Mayo de 2020
FL847AB
NHTSA #20V-211
Transport Canada #2020-155
NOTIFICACIÓN REVISADA

Tema: Etiquetas de calificación de llantas

Modelos afectados: Vehículos de modelos específicos para los años 2020-2021 Freightliner 108SD, 114SD y Coronado; Vehículos Western Star 4700 y 4900 fabricados del 26 de abril de 2019 al 9 de marzo de 2020.

Fig. 4, Ubicación de la etiqueta del componente de GWR, Coronado

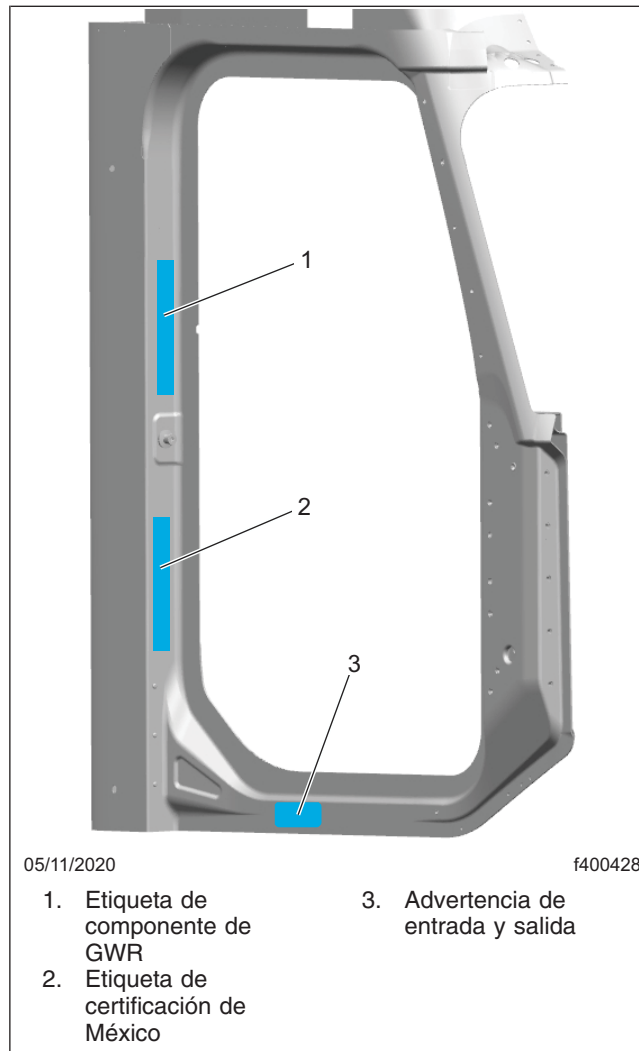
1. Corrobore la etiqueta base (Formulario WAR259) para verificar que se haya fijado la etiqueta de terminación de la FL847 (Formulario WAR260) para indicar que se realizó el trabajo. La etiqueta base se sitúa, por lo general, en la puerta del pasajero, a 12 pulgadas (30 cm) debajo de la cerradura de la puerta. Si hay una etiqueta adhesiva de terminación, no es necesario el trabajo. Si no hay una etiqueta de terminación, continúe con el siguiente paso.
2. Estacione el vehículo en una superficie nivelada, aplique los frenos de estacionamiento y apague el motor. Bloquee las ruedas.
3. Abra la puerta del lado del pasajero y localice la etiqueta del componente GWR. Vea la [Figura 4](#). Vea la [Figura 5](#) para ver un ejemplo de una etiqueta GWR de un componente de Freightliner.

7. Asegúrese de que el área de la puerta esté limpia y seca, y luego pegue la etiqueta del nuevo componente de GWR con el GAWR correcto.
8. Limpie un espacio en la etiqueta base (Formulario WAR259), escriba el número del llamado a reparación FL847 en una etiqueta de terminación roja en blanco (Formulario WAR260), y adjúntela a la etiqueta base.

Fig. 6, Ubicación de la etiqueta del componente GWR, kit de llamada a reparación, Freightliner

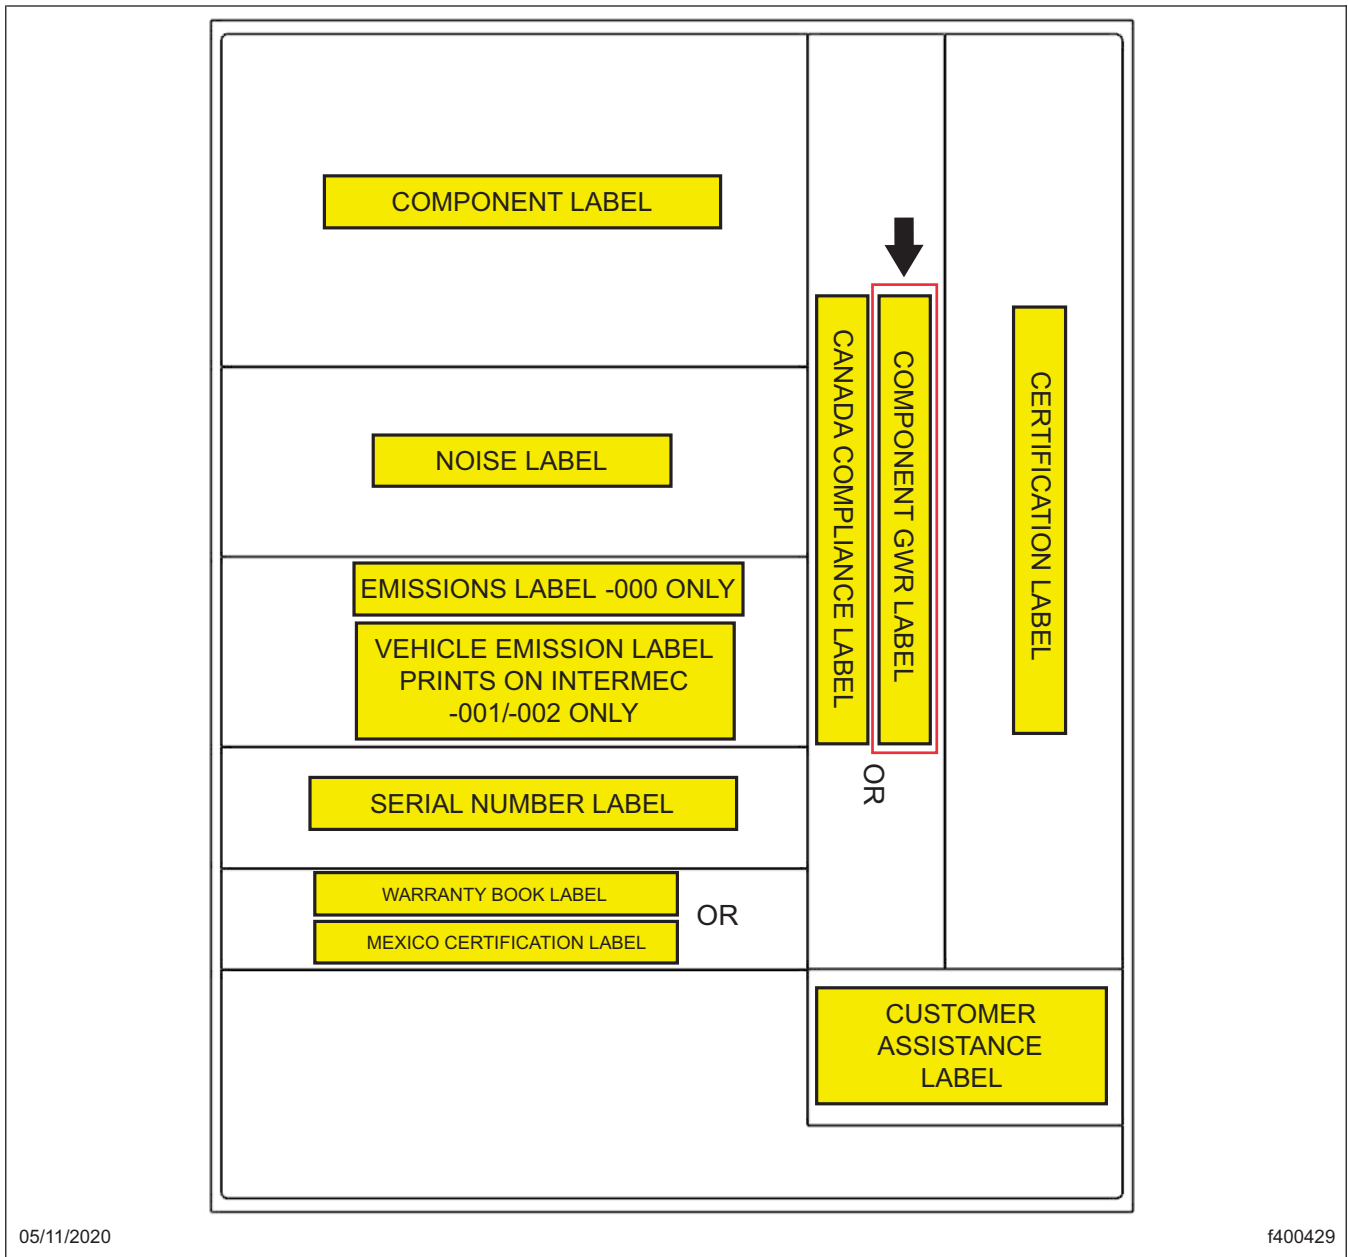
4. Busque la etiqueta de GWR del nuevo componente. Vea la [Figura 6](#). Asegúrese de que el VIN de la etiqueta de GWR del componente actual coincida con el VIN de la etiqueta de GWR del nuevo componente.

5. Retire la etiqueta de componente de GWR actual despegando la etiqueta de la capa superior transparente y luego retire la etiqueta de base blanca.
6. Limpie los residuos de adhesivo de la ubicación de la etiqueta.

Fig. 7, Ubicación de la etiqueta del componente de GWR, 108SD y 114SD

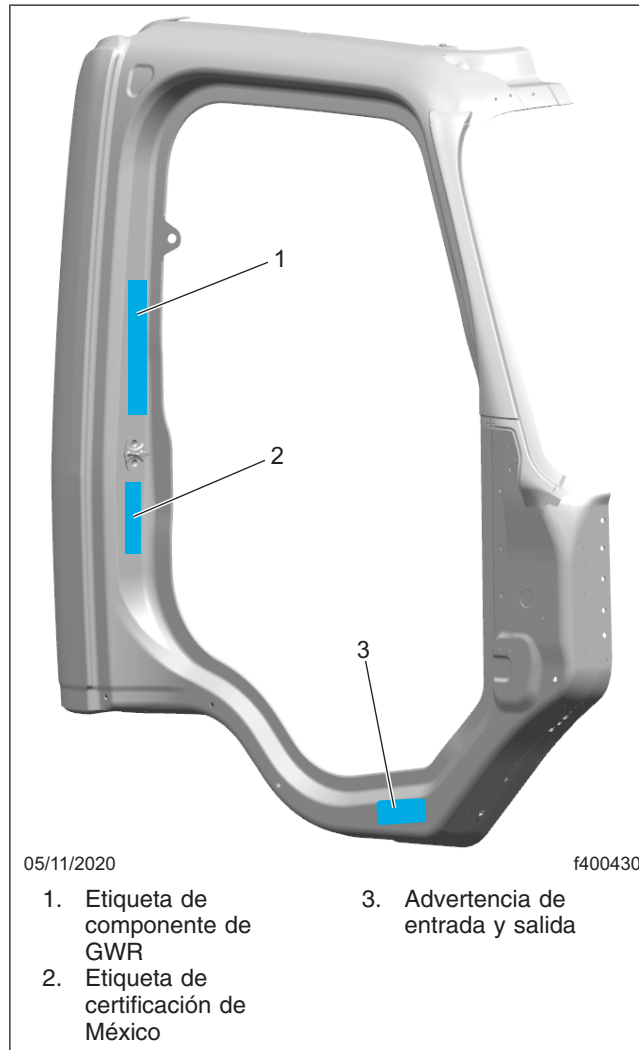
1. Corrobore la etiqueta base (Formulario WAR259) para verificar que se haya fijado la etiqueta de terminación de la FL847 (Formulario WAR260) para indicar que se realizó el trabajo. La etiqueta base se sitúa, por lo general, en la puerta del pasajero, a 12 pulgadas (30 cm) debajo de la cerradura de la puerta. Si hay una etiqueta adhesiva de terminación, no es necesario el trabajo. Si no hay una etiqueta de terminación, continúe con el siguiente paso.
2. Estacione el vehículo en una superficie nivelada, aplique los frenos de estacionamiento y apague el motor. Bloquee las ruedas.
3. Abra la puerta del lado del pasajero y localice la etiqueta del componente GWR. Vea la [Figura 7](#). Vea la [Figura 5](#) para ver un ejemplo de una etiqueta GWR de un componente de Freightliner.

5. Retire la etiqueta de componente de GWR actual despegando la etiqueta de la capa superior transparente y luego retire la etiqueta de base blanca.
6. Limpie los residuos de adhesivo de la ubicación de la etiqueta.
7. Asegúrese de que el área de la puerta esté limpia y seca, y luego pegue la etiqueta del nuevo componente de GWR con el GAWR correcto.

Fig. 8, Ubicación de la etiqueta del componente de GWR, Western Star Trucks, EE. UU.

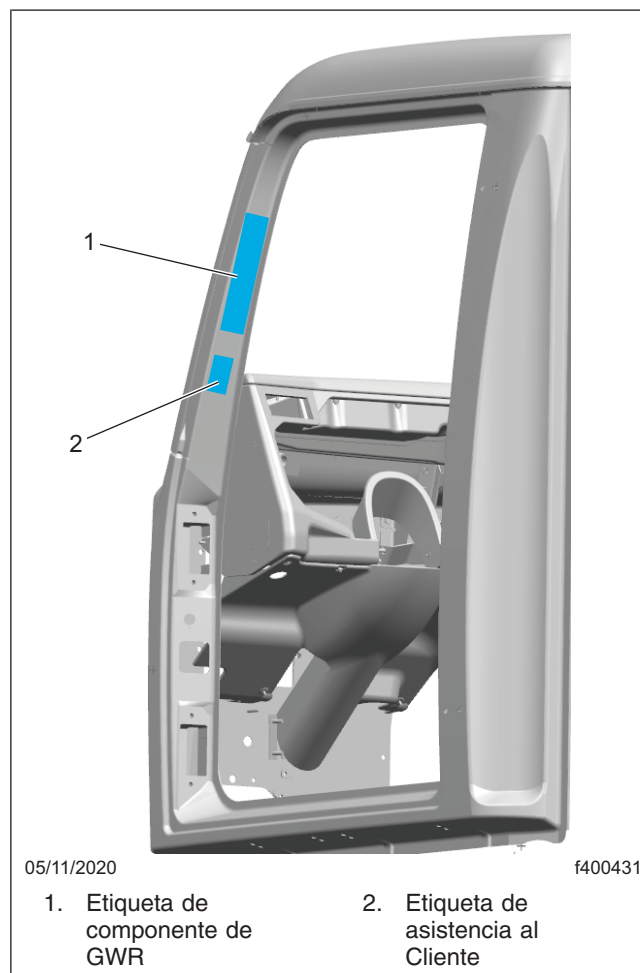
1. Corrobore la etiqueta base (Formulario WAR259) para verificar que se haya fijado la etiqueta de terminación de la FL847 (Formulario WAR260) para indicar que se realizó el trabajo. La etiqueta base se sitúa, por lo general, en la puerta del pasajero, a 12 pulgadas (30 cm) debajo de la cerradura de la puerta. Si hay una etiqueta adhesiva de terminación, no es necesario el trabajo. Si no hay una etiqueta de terminación, continúe con el siguiente paso.
2. Estacione el vehículo en una superficie nivelada, aplique los frenos de estacionamiento y apague el motor. Bloquee las ruedas.
3. Abra la puerta del lado del conductor y localice la etiqueta del componente GWR. Vea la [Figura 8](#). Vea la [Figura 5](#) para ver un ejemplo de una etiqueta GWR de un componente de Freightliner.

7. Asegúrese de que el área de la puerta esté limpia y seca, y luego pegue la etiqueta del nuevo componente de GWR con el GAWR correcto.
8. Limpie un espacio en la etiqueta base (Formulario WAR259), escriba el número del llamado a reparación FL847 en una etiqueta de terminación roja en blanco (Formulario WAR260), y adjúntela a la etiqueta base.

Fig. 9, Ubicación de la etiqueta del componente GWR, kit de llamada a reparación, Western Star

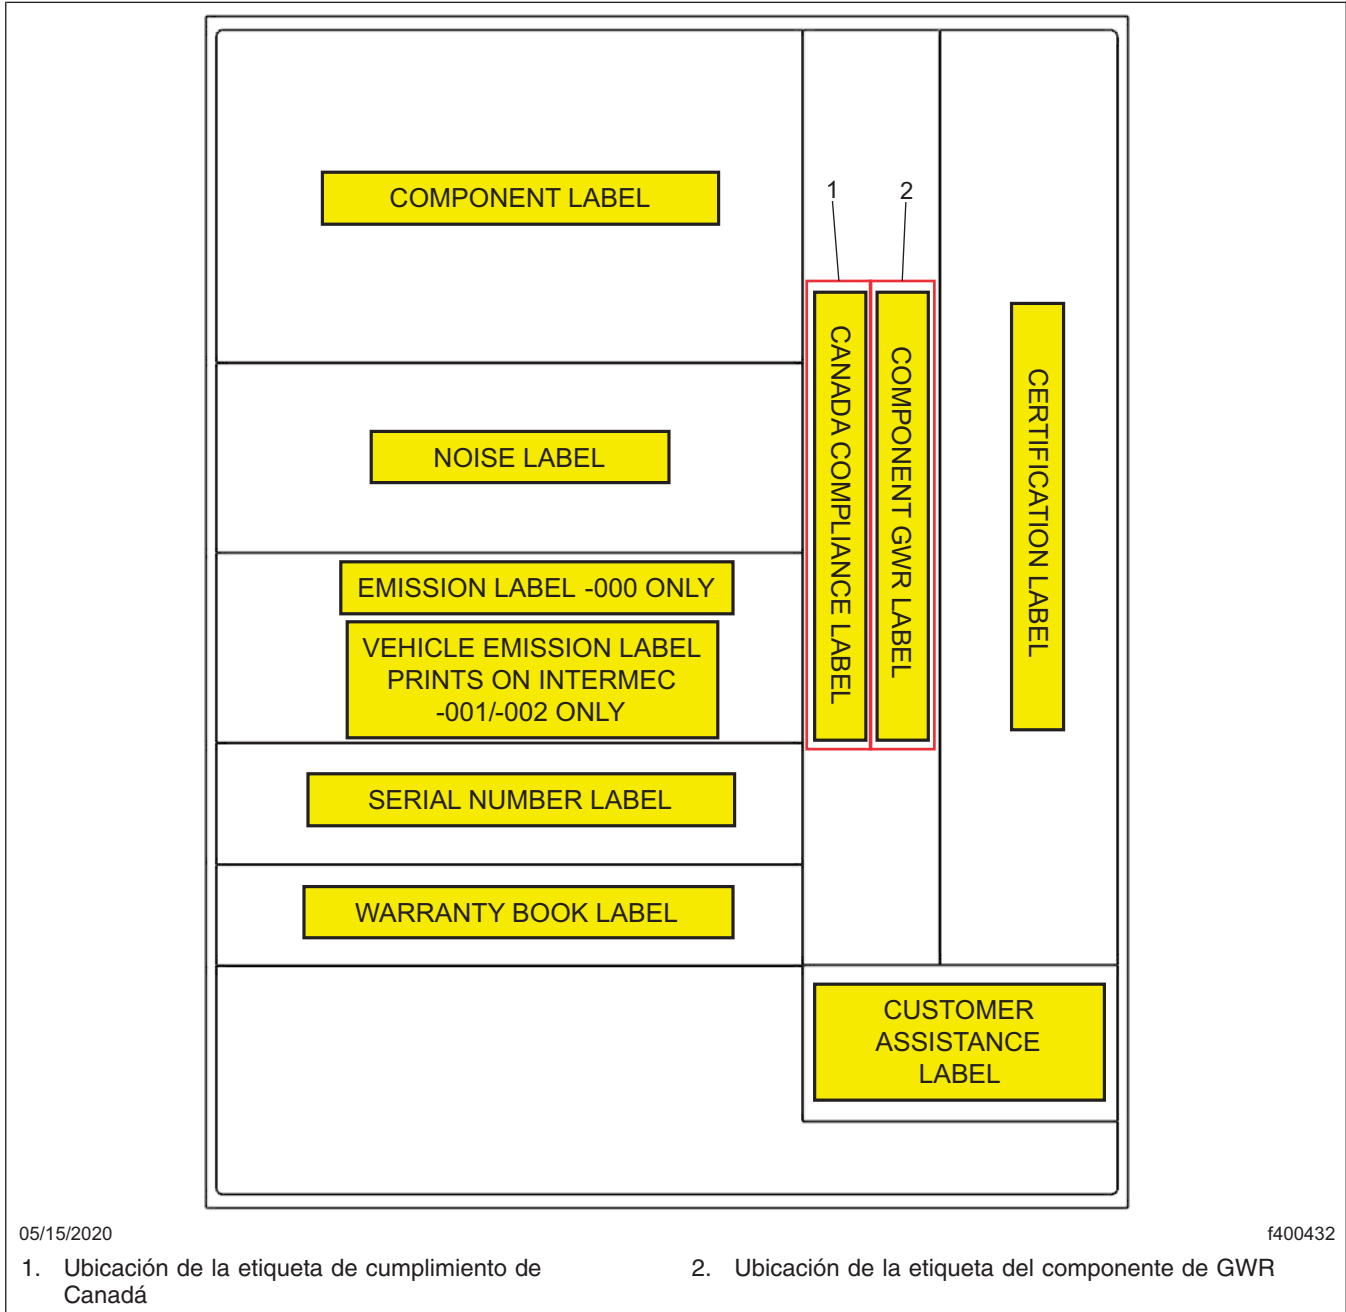
4. Busque la etiqueta de GWR del nuevo componente. Vea la [Figura 9](#). Asegúrese de que el VIN de la etiqueta de GWR del componente actual coincida con el VIN de la etiqueta de GWR del nuevo componente.

4. Busque la etiqueta nueva de componente de GWR y la nueva etiqueta de Cumplimiento de Canadá. Vea la **Figura 9**. Asegúrese de que el VIN de la etiqueta de GWR del componente actual coincida con el VIN de la etiqueta de GWR del nuevo componente.

5. Retire la etiqueta de componente de GWR actual despegando la etiqueta de la capa superior transparente y luego retire la etiqueta de base blanca.
6. Limpie los residuos de adhesivo de la ubicación de la etiqueta.

Fig. 10, Ubicación de la etiqueta de cumplimiento de Canadá, Western Star Trucks, EE. UU.

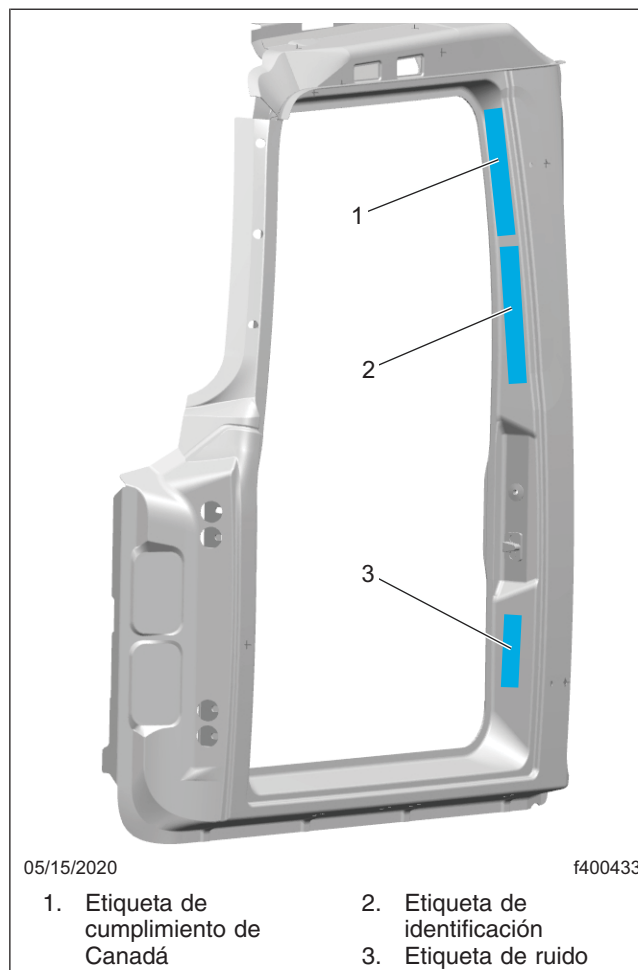
1. Corrobore la etiqueta base (Formulario WAR259) para verificar que se haya fijado la etiqueta de terminación de la FL847 (Formulario WAR260) para indicar que se realizó el trabajo. La etiqueta base se sitúa, por lo general, en la puerta del pasajero, a 12 pulgadas (30 cm) debajo de la cerradura de la puerta. Si hay una etiqueta adhesiva de terminación, no es necesario el trabajo. Si no hay una etiqueta de terminación, continúe con el siguiente paso.
2. Estacione el vehículo en una superficie nivelada, aplique los frenos de estacionamiento y apague el motor. Bloquee las ruedas.
3. Abra la puerta del lado del conductor y localice la etiqueta del componente de GWR y la etiqueta de Cumplimiento de Canadá. Vea la **Figura 8** y la **Figura 10**. Vea la **Figura 5** para ver un ejemplo de una etiqueta GWR de un componente de Freightliner.

5. Retire la etiqueta de componente de GWR actual y la etiqueta de cumplimiento de Canadá despegando la etiqueta de la capa superior transparente y luego retire la etiqueta de base blanca.
6. Limpie los residuos de adhesivo de la ubicación de la etiqueta.
7. Asegúrese de que el área de la puerta esté limpia y seca, y luego pegue la etiqueta del nuevo componente de GWR y la etiqueta de cumplimiento de Canadá con el GAWR correcto.
8. Limpie un espacio en la etiqueta base (Formulario WAR259), escriba el número del llamado a reparación FL847 en una etiqueta de terminación roja en blanco (Formulario WAR260), y adjúntela a la etiqueta base.
